Avis délibéré
de la Mission régionale d'autorité environnementale (MRAe) d'Île-de-France
en date du 14 février 2020 sur le projet de modification des conditions de la
remise en état et de cessation d'une carrière au profit d'une installation de
stockage de déchets inertes (ISDI)
située à Guerville et Mézières-sur-Seine (78)

Synthèse de l'avis

Illustration 5 : Carte de localisation des sites à enjeux faunistiques et floristiques identifiés
(Source : volet habitats faune flore de l'étude d'impact)

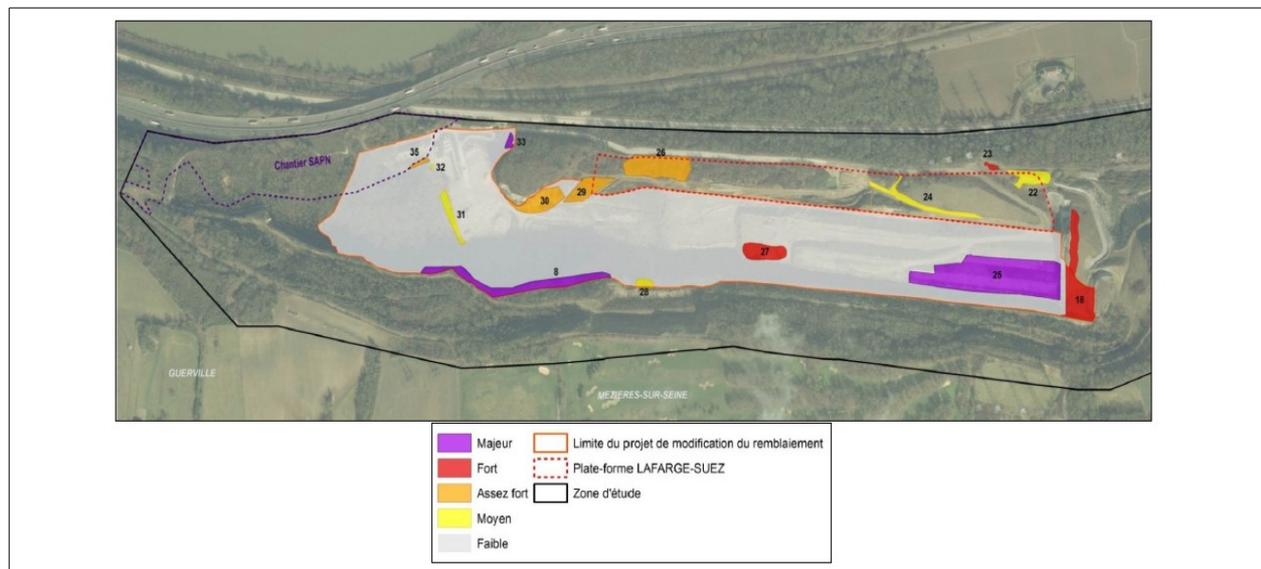
Toutefois, il apparaît qu'une fois que les mesures d'évitement et de réduction des impacts prévues dans le dossier seront mises en œuvre, les impacts résiduels du projet sur ces espèces (destruction d'habitats, transition dans le déplacement d'habitats) resteront importants et nécessiteront la mise en place de mesures compensatoires.

La MRAe recommande que l'exploitant présente dans le corps de l'étude d'impact les plans de phasage des mesures d'évitement, de réduction et de compensation projetés pour chaque période de travaux.

Illustration 7 : Topographie finale du modelé du remblai (source : Résumé non technique)

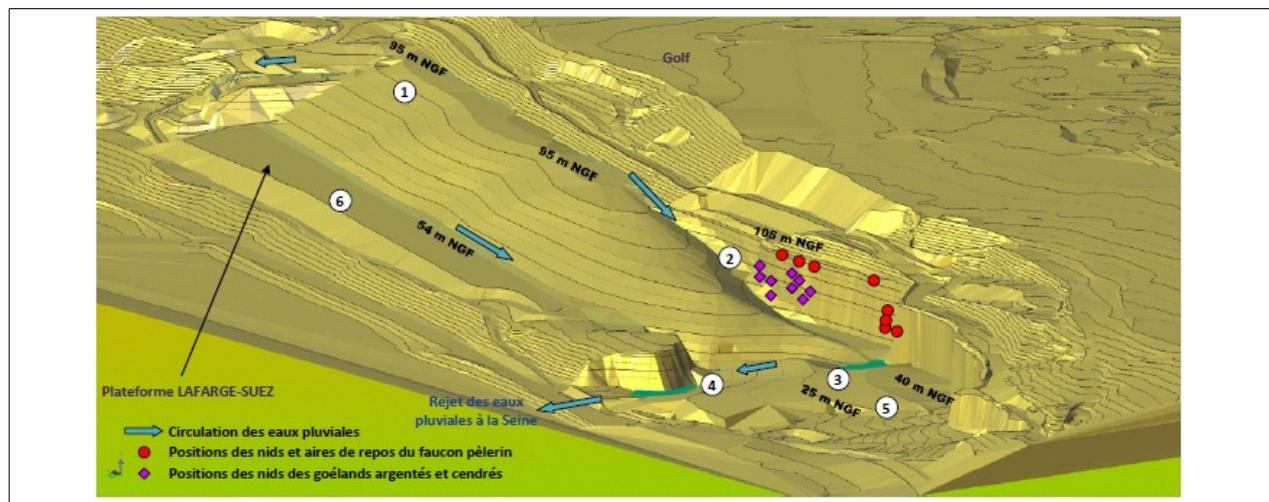
Le dossier doit, pour la MRAe, préciser les dispositions prises par le pétitionnaire pour garantir la surveillance de la falaise et la sécurité sur le site à long terme

Pour la MRAe, la stabilité des remblais ne sera assurée que si les préconisations de l'INERIS en matière de gestion des eaux, de respect des pentes et de végétalisation à l'issue des travaux seront reprises et appliquées. Des précisions sont à apporter pour la gestion des eaux sur le remblais (cf illustration 7).
